Por medio del presente informe se da respuesta a la nota DEIA-DEEIA-AC-0097-1408-2020, del 14 de agosto de 2020, por la cual se solicita a la empresa Costa Norte LNG Terminal, S. de R.L., información aclaratoria al Estudio de Impacto Ambiental Categoría II del proyecto “Estación de Carga de Camiones Cisterna de Gas Natural Licuado”.

1. La Dirección de Costas y Mares (DICOMAR), a través de la nota **DICOMAR-293T-2020**, menciona lo siguiente: *"Para prevenir la afectación del área de manglar la empresa debe presentar diseño de los sistemas de drenajes y estudios hidrológicos que demuestren que la obra no afectará la conexión hidrológica de los manglares aledaños"*.

**VISTA DE PLANTA DE LOS CANALES DE DRENAJE  
PLANOS APROBADOS POR EL MINISTERIO DE OBRAS PÚBLICAS**

PROYECTO  
CRUCE PLUVIAL- AES COSTA NORTE LNG TERMINAL  
Ubicación:  
Provincia de Colón, Distrito de Colón, Corregimiento de Cristobal.

PLANTA CRUCE PLUVIAL  
ESCALA 1:200

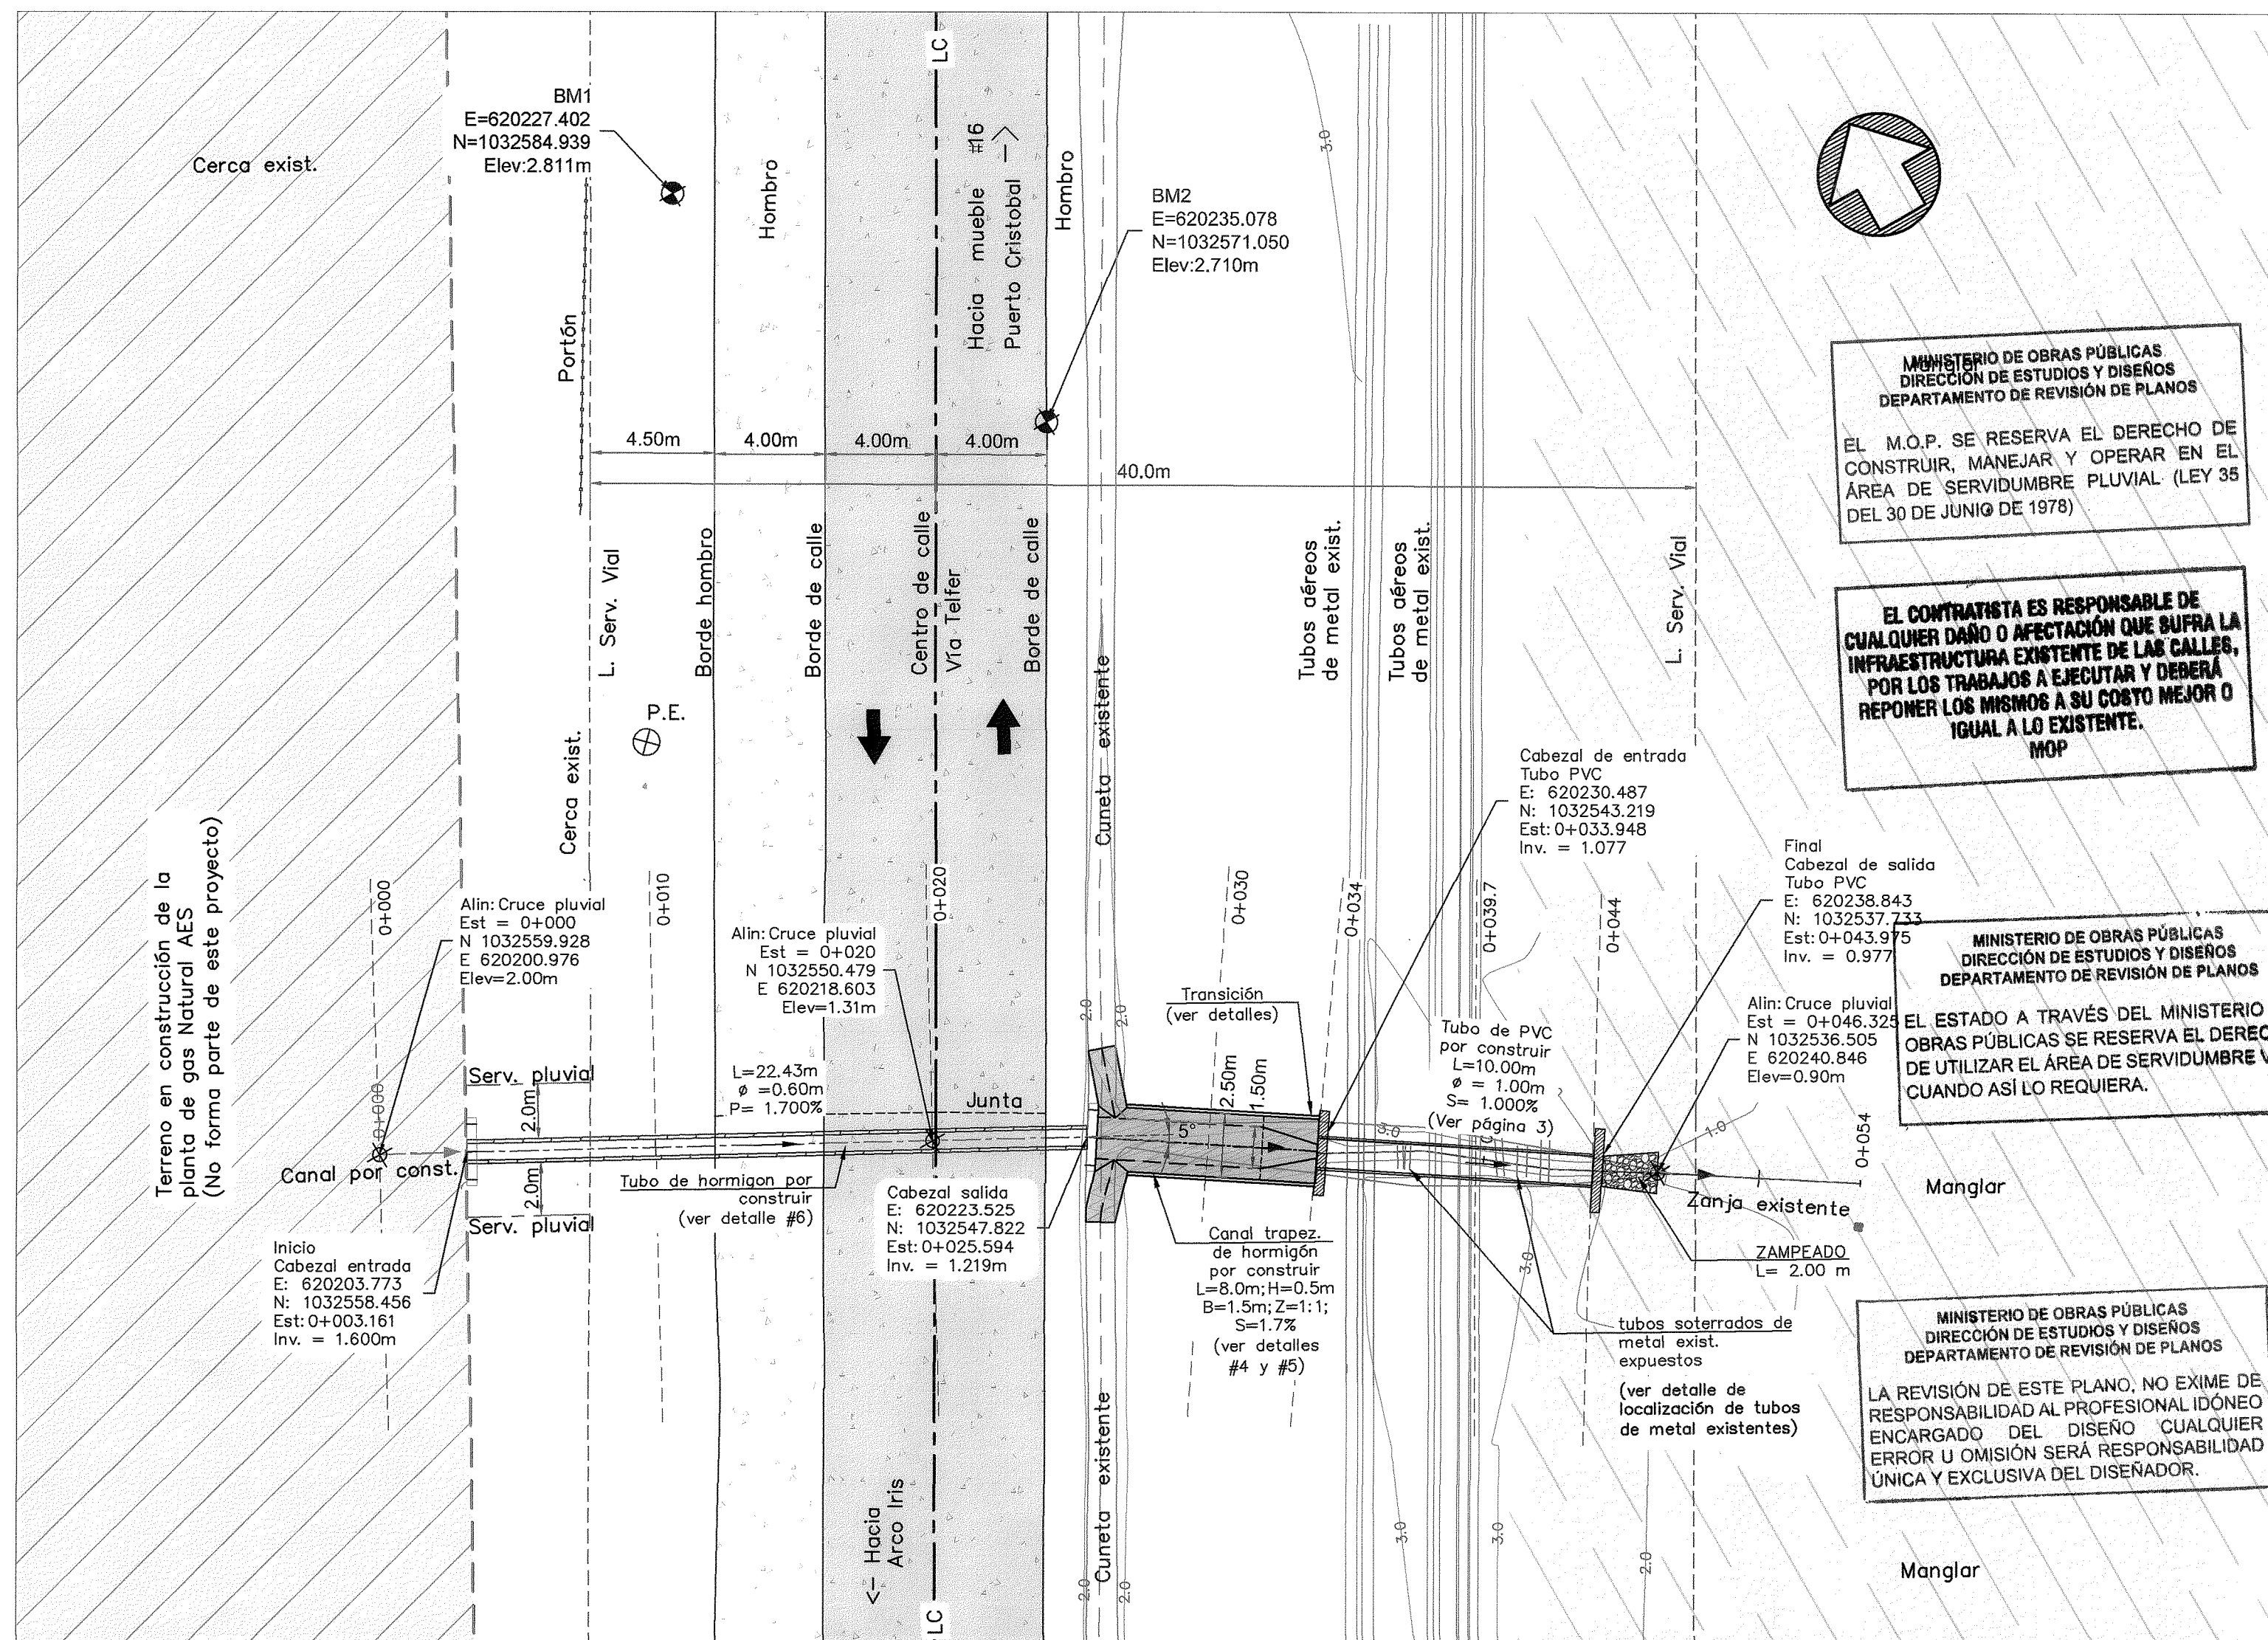
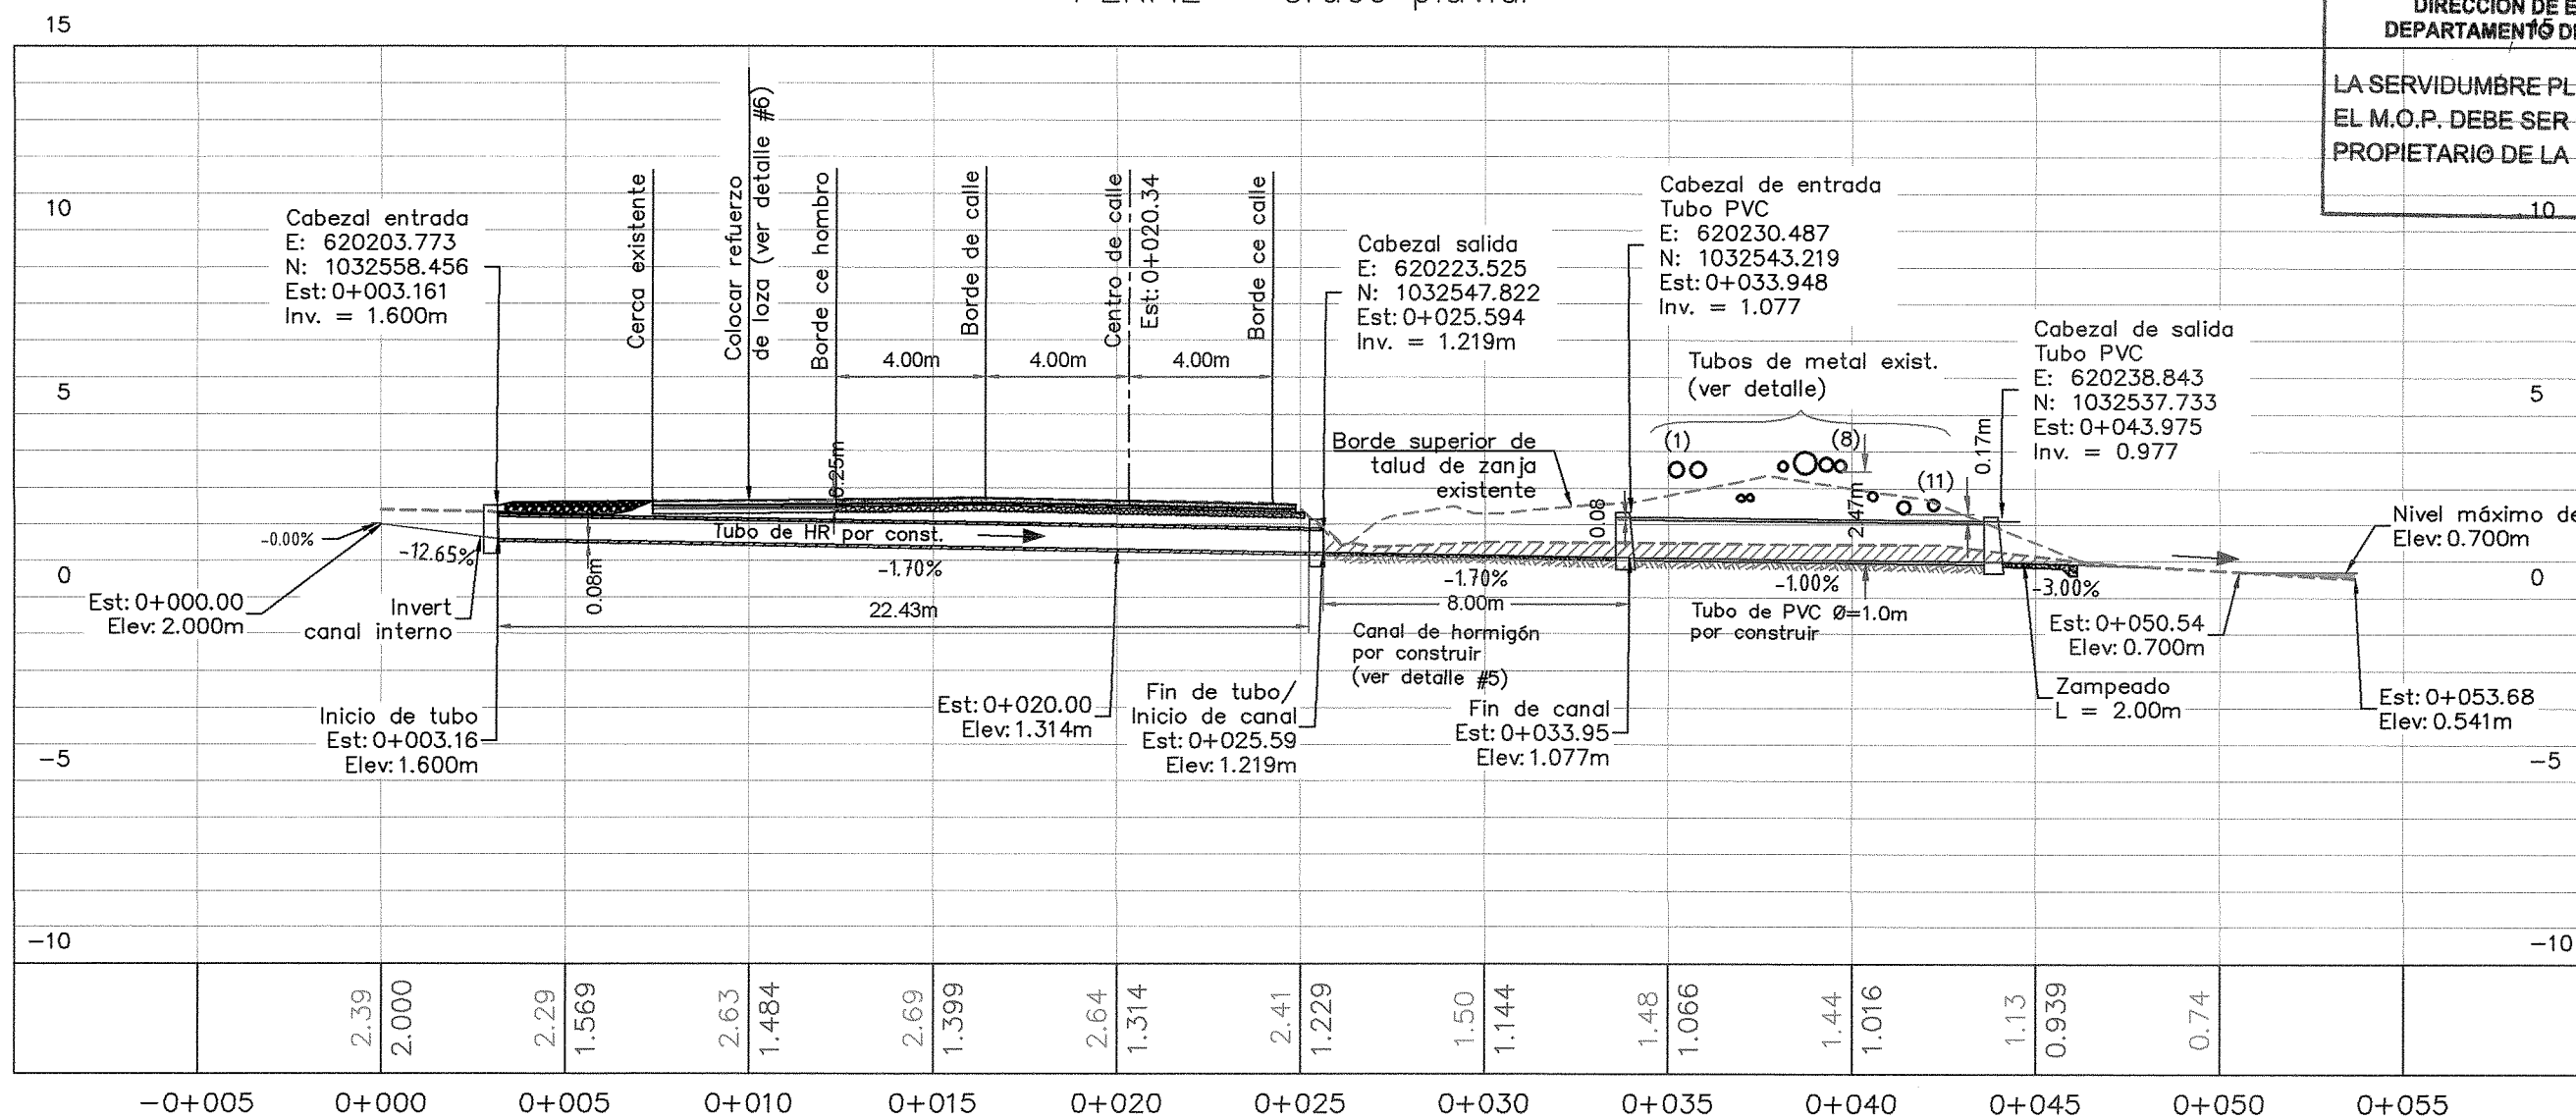
1 – SISTEMA PLUVIAL PROPUESTO, TUBO DE 24 PULGADAS DE DIÁMETRO DE HORMIGÓN REFORZADO, TUBO DE 1.00 M. DE DIÁMETRO PVC Y CANAL PLUVIAL DE HORMIGÓN, DE ACUERDO A LO INDICADO EN EL PLANO.

2- SERVIDUMBRE PLUVIAL DE 2.00 M., INDICADA EN EL PLANO.

\* ESTA REVISIÓN CORRESPONDE ÚNICAMENTE A LA CONSTRUCCIÓN DEL SISTEMA PLUVIAL PROPUESTO, NO INCLUYE MOVIMIENTO DE TIERRA, ASPECTOS DE VIALIDAD, ACCESOS, CARRILES DE ACELERACION Y DESACELERACIÓN.

La revisión de este plano, rige únicamente para el sistema pluvial, calles y/o la servidumbre pluvial.
